ADENDUM #2

A las compañías que retiraron las Bases de Licitación Pública Nacional **LPN-MPC-GT-03-2022 CONSTRUCCION DE POZO Y LINEA DE TRANSMISION**, se les hace las siguientes aclaraciones

Fachada Frontal

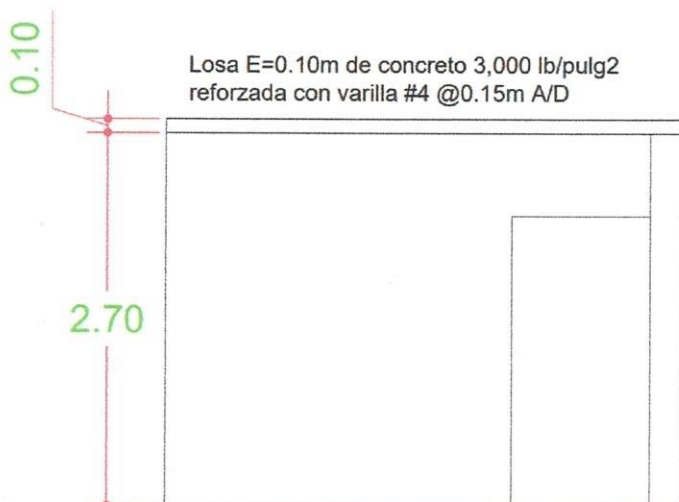
2. Proporcionar detalles de la actividad 4.12 en donde se indiquen el tipo de materiales a usar

Losa E=0.10m de concreto 3,000 lb/pulg² reforzado con varilla #4 corrugada original a cada 0.15m en ambas direcciones (agregado arena triturada y grava $\frac{3}{4}$)

Detalle de Balcon

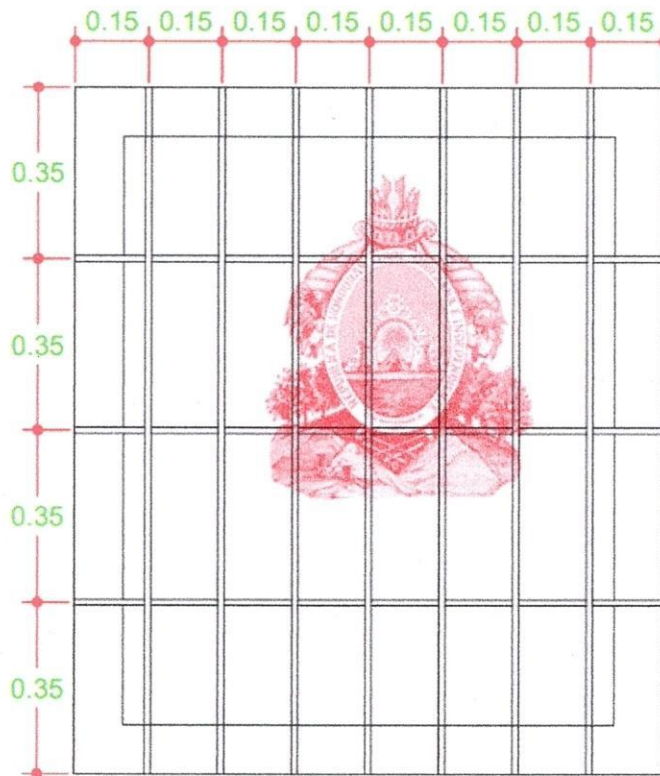
3. Proporcionar el detalle de la actividad 4.15 en donde se indique la separación de los barrotes.
